改善箇所説明図

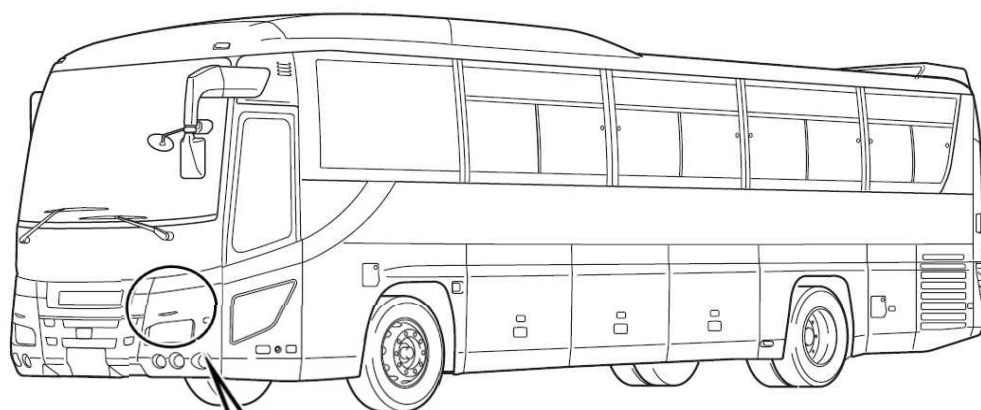
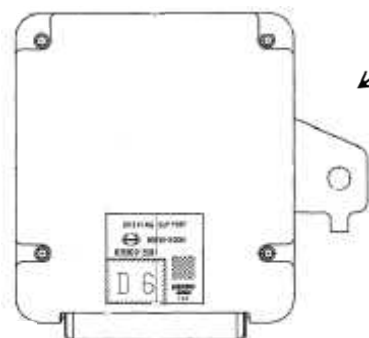
不具合発生箇所

運転支援装置において、運転支援 ECU の前方障害物衝突被害軽減用制御プログラムが不適切なため、高速道路トンネル内の照明を前方移動物と認識することがある。そのため障害物との接近を知らせる警告音が鳴り、一瞬ブレーキが作動するおそれがある。

全車両、運転支援制御プログラムを対策仕様に修正する。

識別：運転者席左側ドア開口部のシリアルナンバープレートの左中央に、
識別ペイント（白色）を塗布する。
